# **Bescheid**

über die Änderung, Ergänzung und Verlängerung der Geltungsdauer der allgemeinen bauaufsichtlichen Zulassung/ allgemeinen Bauartgenehmigung vom 21. Juni 2019

Z-8.1-184

Gerüstbauteile für das Gerüstsystem "MJ UNI 70"

Breite 0,32 m - Wandstärke t= 1,25 / 1,5 mm

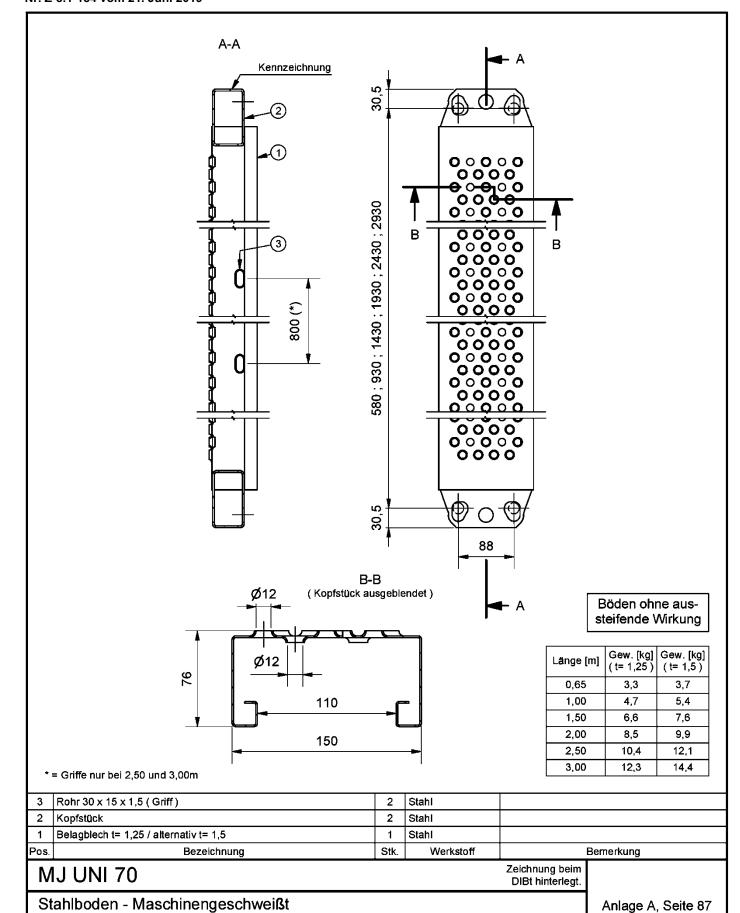
Bezeichnung	Anlage A, Seite	Details / Komponenten nach Anlage A, Seite	
Stahlboden - Punktgeschweißt – Typ6 Breite 0,32 m - Wandstärke t = 1,25 / 1,5 mm 1,25 ; 1,50 ; 2,00 ; 2,50 ; 3,00 m	86		
Stahlboden – Maschinengeschweißt Breite 0,15 m	87		
Aluminium – Podesttreppe 2,50 ; 3,00 m	88	89, 90	
Umlauf- Innengeländer für Podesttreppe	91		
Rückengeländer 0,65 ; 0,74 ; 1,00 ; 1,10 ; 1,50 ; 2,00 ; 2,50 ; 3,00 ; 4,00 m	92		
Konsole 0,15 m ohne Rohrverbinder	93

Bezeichnung	Anlage A, Seite	Feldweite <i>l</i> [m]	Verwendung in Gerüstgruppe
Ctability of an Division above 104 Type C		3,0	≤ 4
Stahlboden – Punktgeschweißt – Typ6; Breite 0,32 m	86	2,5	≤ 5
Broke 0,02 m		≤ 2,0	≤ 6
table adam Manabinan arabinai0t		3,0	≤ 4
Stahlboden – Maschinengeschweißt Breite 0,15 m	87	2,5	≤ 5
7010 0,10 111		≤ 2,0	≤ 6

Bezeichnung	Anlage A, Seite
Stahlboden – Punktgeschweißt – Typ6; Breite 0,32 m	86
Stahlboden – Maschinengeschweißt Breite 0,15 m	87

Belag	Anlage A, Seite	Anzahl Beläge pro Gerüstfeld	Feldweite [m]	Lose $f_{o \perp d}[cm]$		$2,27 \le F_{\perp} \le F_{\perp Rd}$ (m.) [KN]	Beanspruchbarkeit der Wegfeder $F_{\perp Rd}$ [kN]
Stahlboden – Punktgeschweißt – Typ6; Breite 0,32 m	86	2	≤ 3,0	3,2	0,92	0,46	4,0

o		Steifigkeit $c_{//,d}$ [kN/cm]				eit Rd
Belag	Anlage A, Seite	Anzahl Beläge pro Gerüstfeld	Lose $f_{\theta /\!/d}[cm]$	$0 < F_{\parallel} \le 2.27$ [KN]	$2,27 < F_{\parallel} \le 4,54$ [kN]	$4,54 < F_{  } \le 6.82$ [kN]	$6.82 < F_{I/I} \le F_{I/Rd}$ [KN]	Beanspruchbarkeit der Wegfeder $F_{I/Rd}$ kN]
Stahlboden – Punktgeschweißt – Typ6; Breite 0,32 m	86	2	0,6	3,08	2,39	2,34	1,67	7,1

-	zwei Vollholzbelagtafeln	nach Anlage A, Seiten 5 oder 6	oder
-	zwei Aluminiumbelagtafeln	nach Anlage A, Seiten 7 oder 8	oder
-	zwei Stahl-Belagtafeln	nach Anlage A, Seite 9	oder
-	zwei Stahlböden	nach Anlage A, Seiten 64, 76, 85 oder 86	oder

. co.		*************		20111011141119
MJ UNI 70			Zeichnung beim DIBt hinterlegt.	
Rückengeländer 0,65 ; 0,74 ; 1,00 ; 1,10 ; 1,50 ; 2,00 ; 2,50 ; 3,00	) ; 4,	00 m		Anlage A, Seite 92

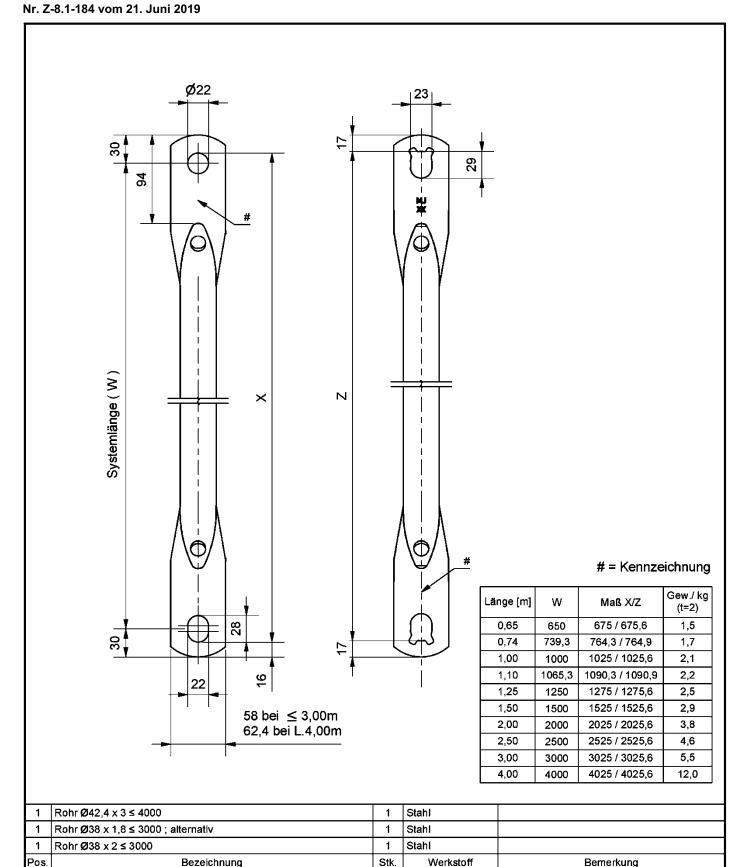
Bezeichnung	Anlage A, Seite
Stahlboden - Punktgeschweißt - Typ6; Breite 0,32 m - Wandstärke t = 1,25 / 1,5 mm; 1,25 ; 1,50 ; 2,00 ; 2,50 ; 3,00 m	86
Stahlboden – Maschinengeschweißt Breite 0,15 m *)	87
Rückengeländer $l \le 3.0 m$	92
Konsole 0,15 m ohne Rohrverbinder	93
*) Nur als Konsol- oder Schutzdachbelag.
